# 上関原子力発電所 追加地質調査計画等について

平成22年11月22日

中国電力株式会社

# 追加地質調査計画概要(敷地周辺陸域, 敷地内)

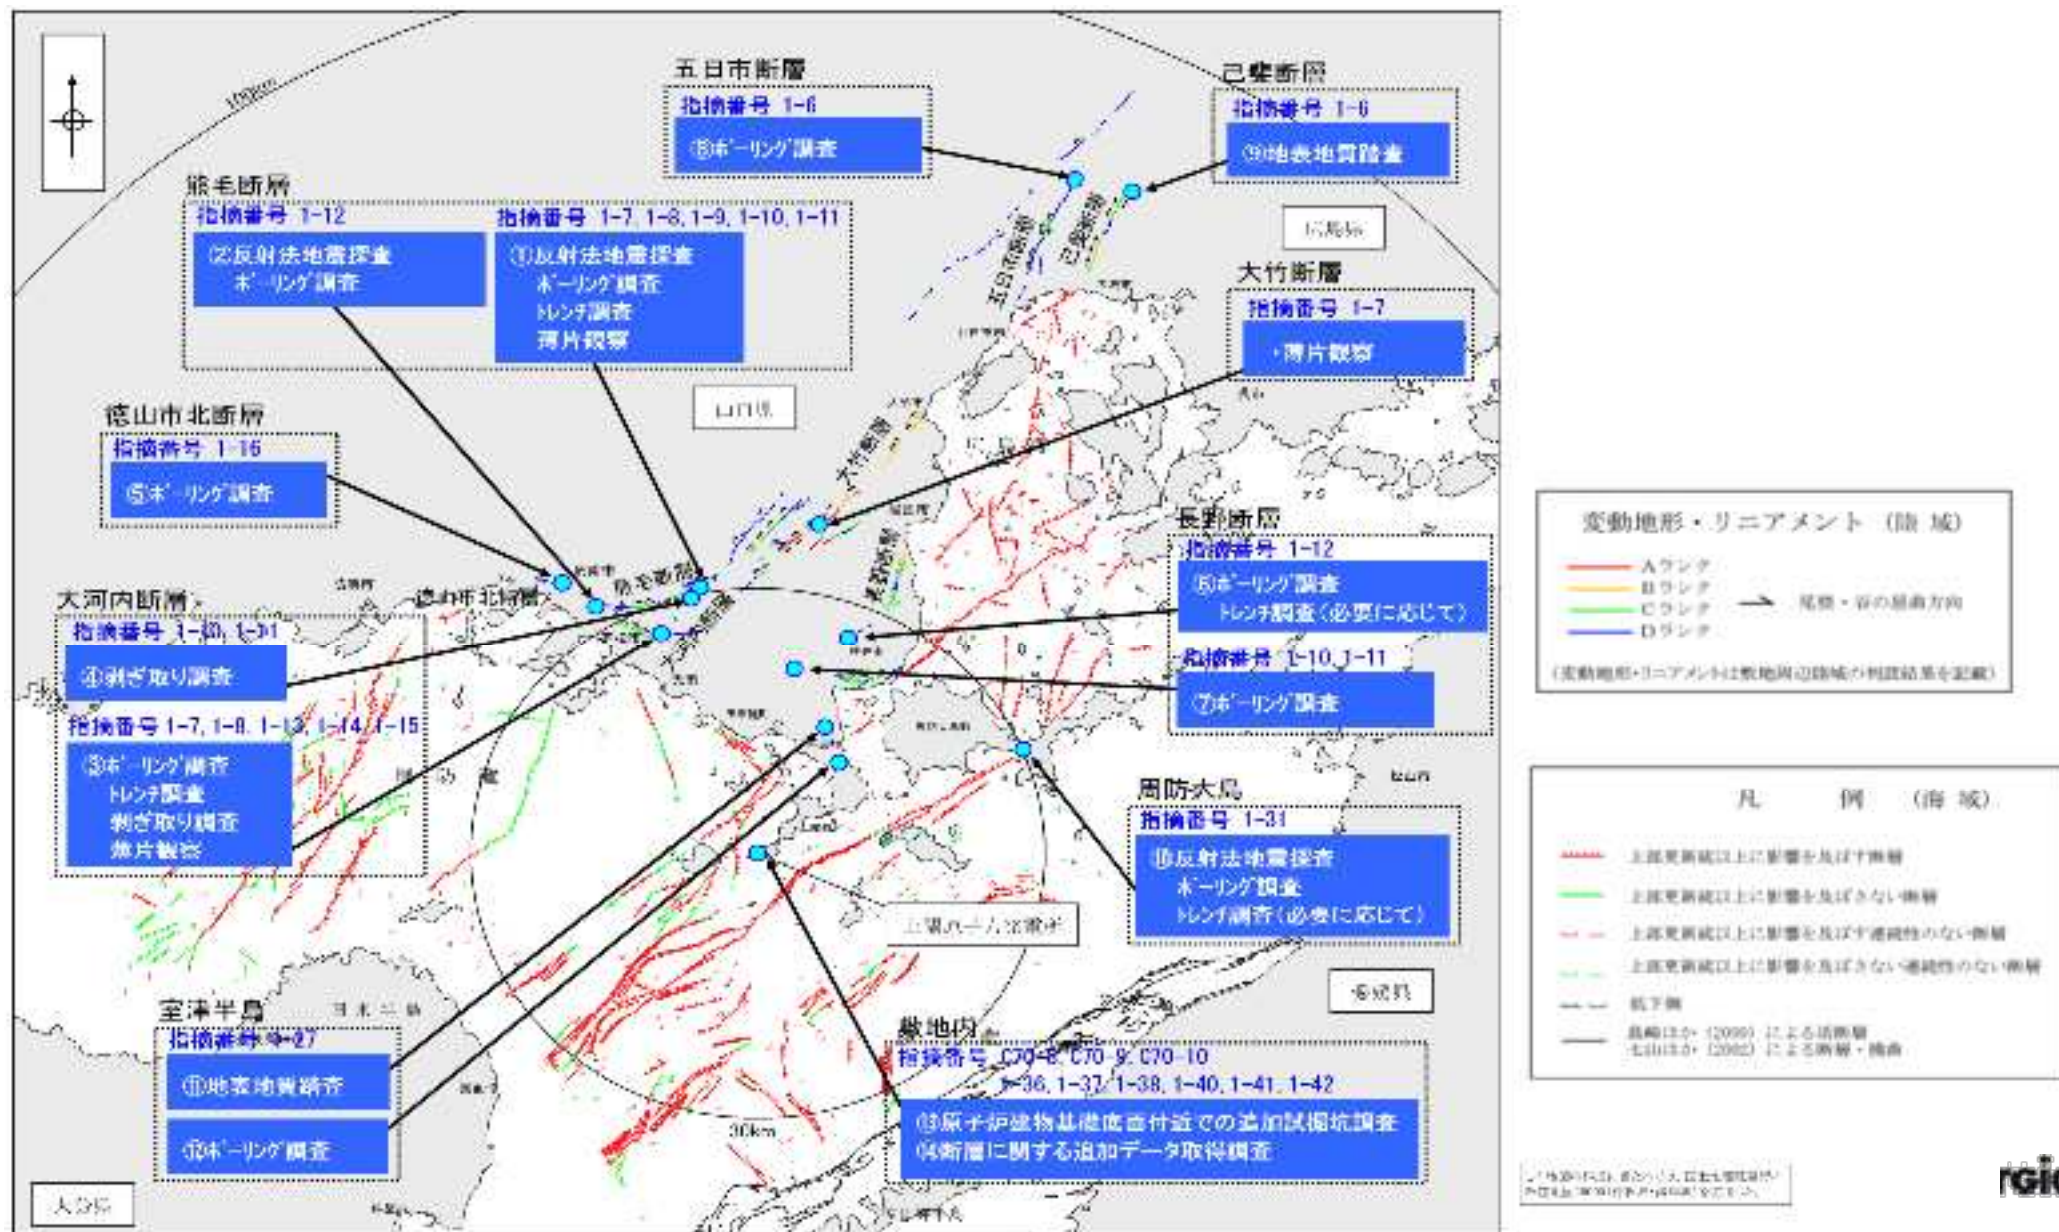
※指摘番号については別添参考資料を参照

# 追加地質調査計画概要(敷地周辺海域)

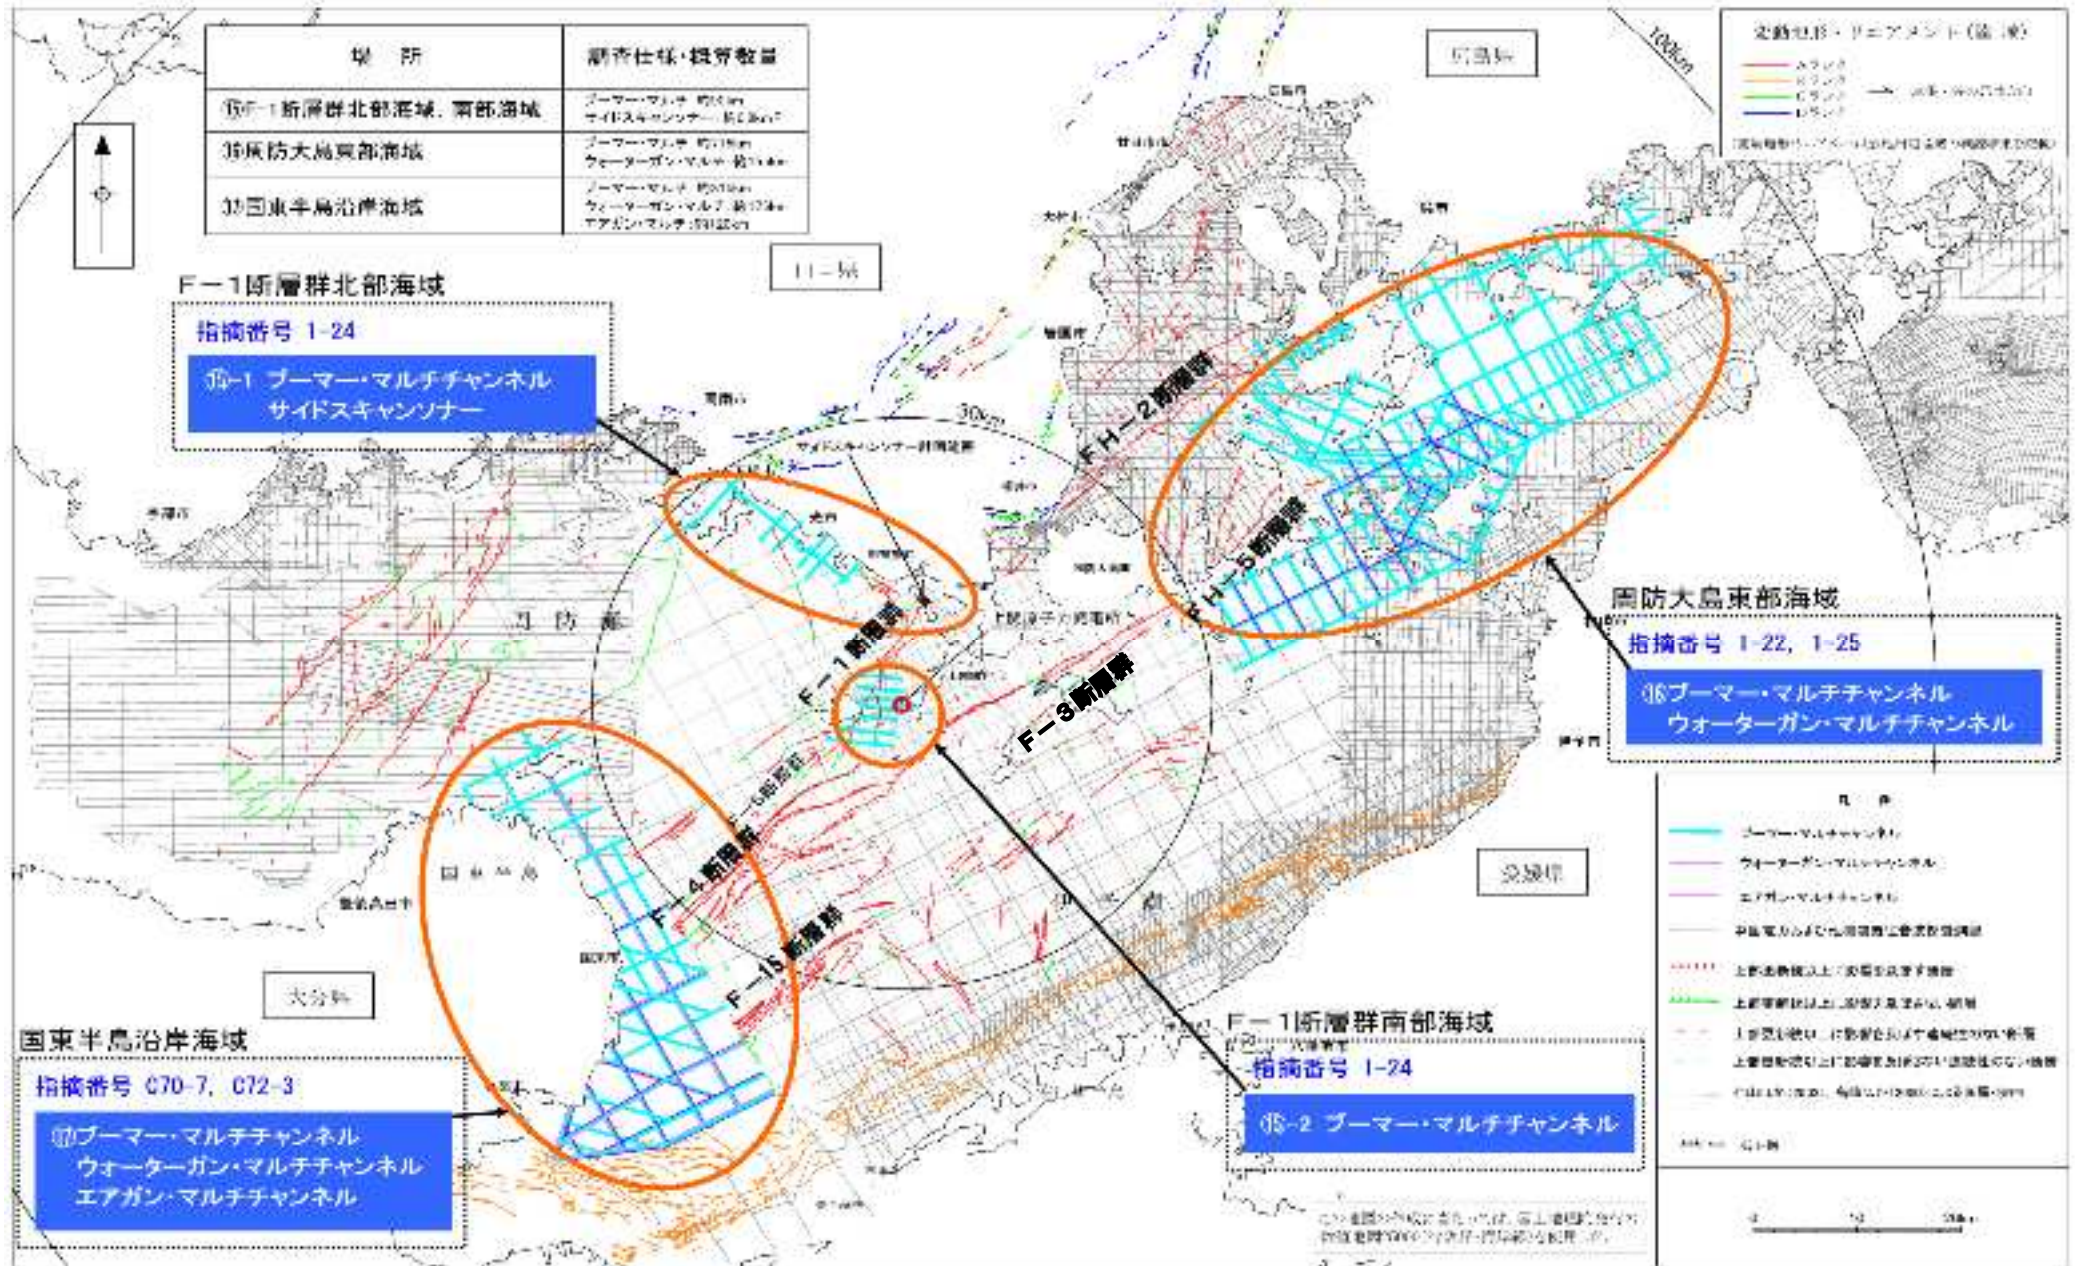
※指摘番号については別添参考資料を参照

# 安全審査における審議状況※(F-1断層群の評価について)

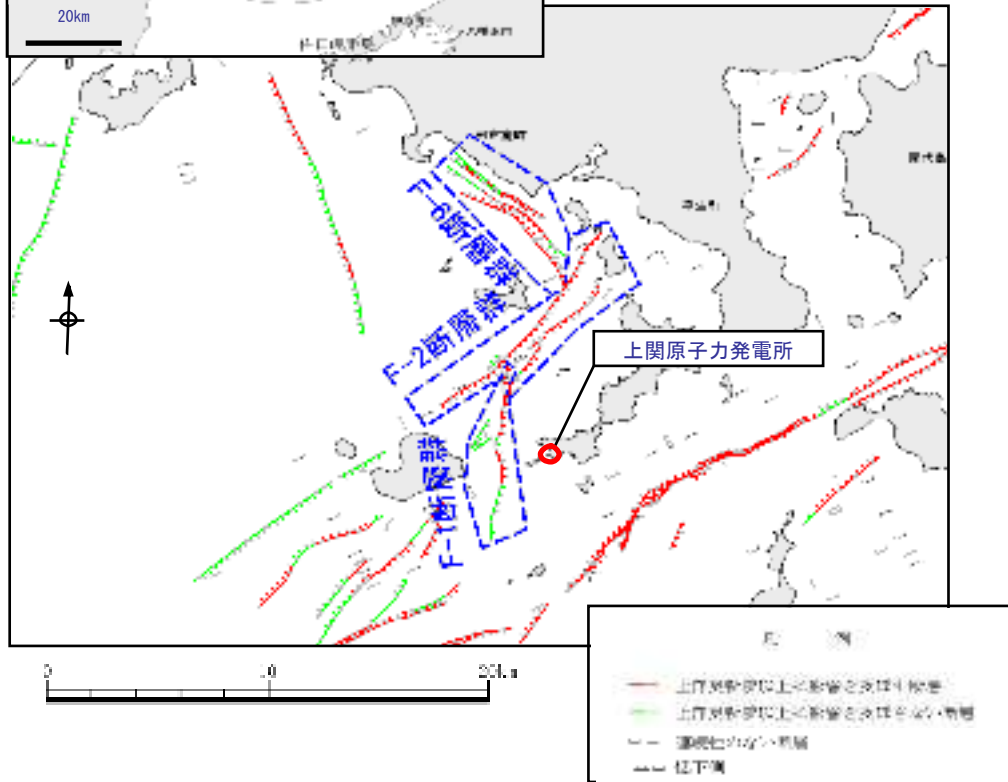
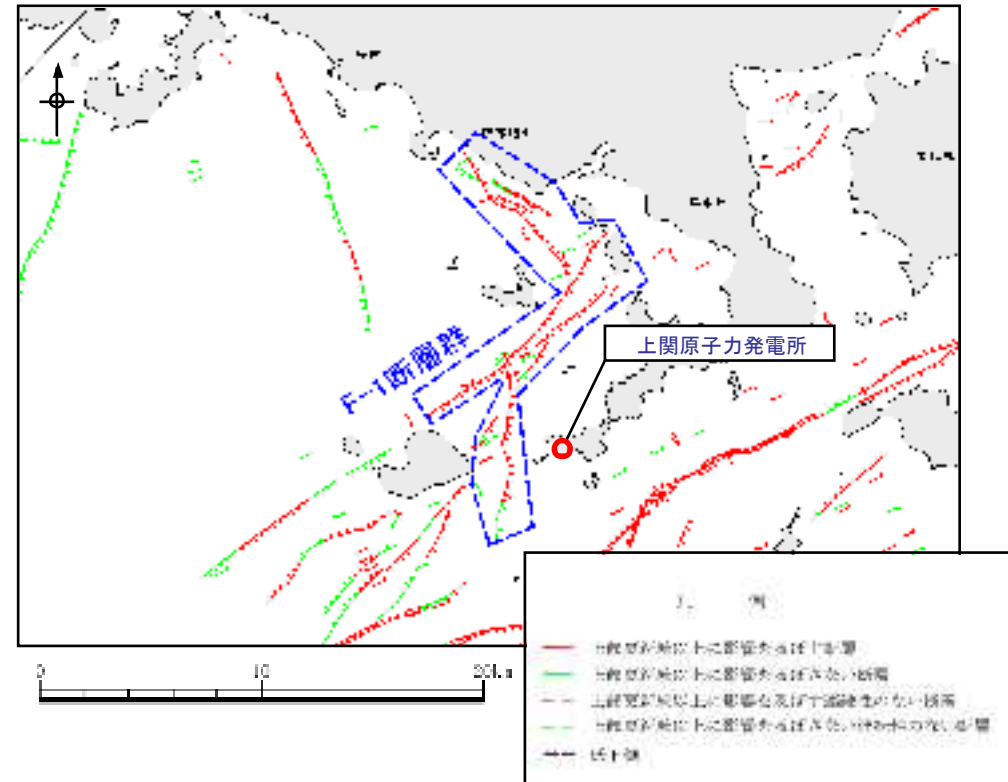
F-1断層群, F-2断層群及びF-6断層群は互いの走向は異なるものの, いずれも断層西側の地層に小規模な背斜状の隆起構造が認められ, 断層の性状が類似しているとの指摘を踏まえ, これらを一連の断層群として評価している。

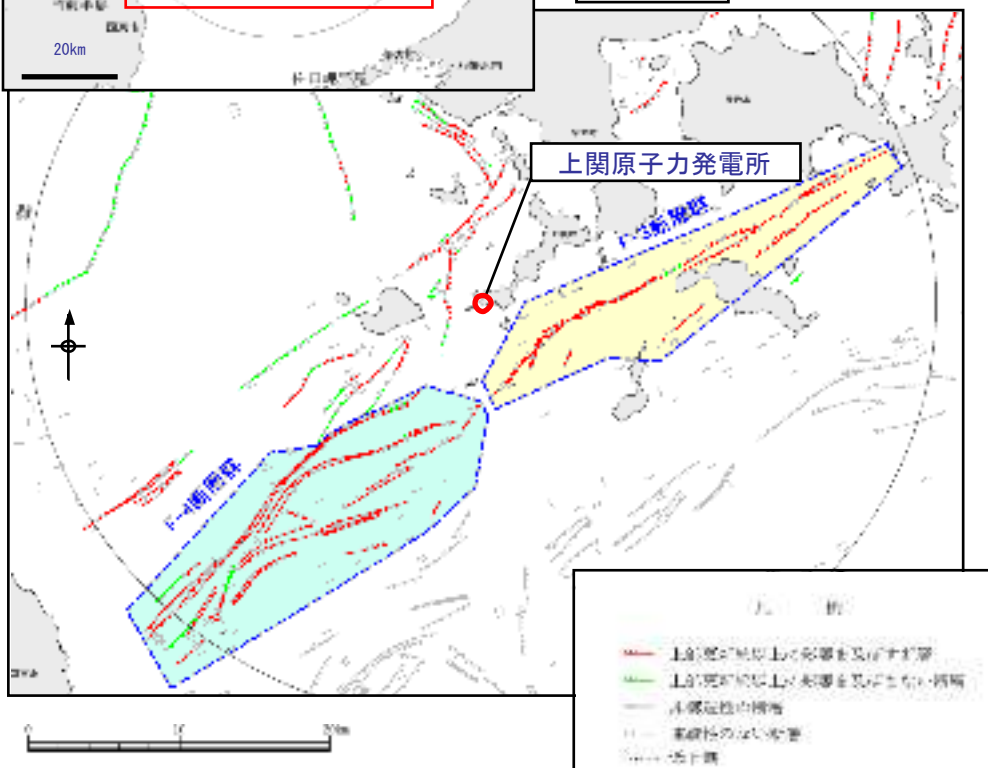
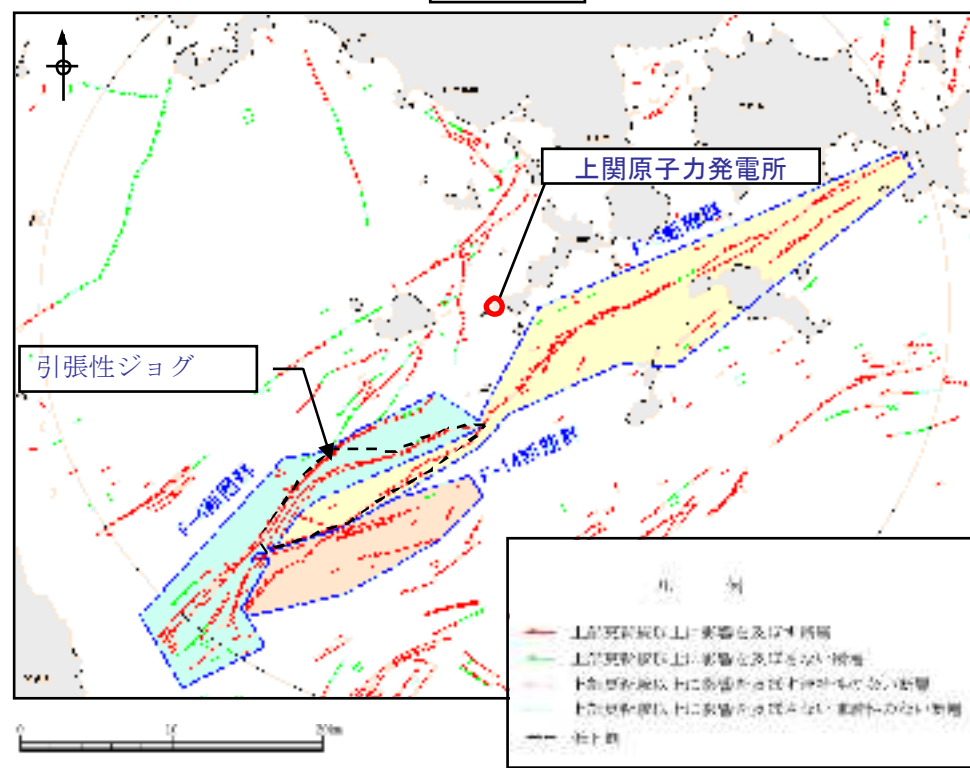
F-3断層群とF-4断層群は、雁行関係にある断層内部に沈降域を形成する引張性ジョグの形態を示し、これを境に断層性状が異なることから、この引張性ジョグをセグメント境界として評価している。
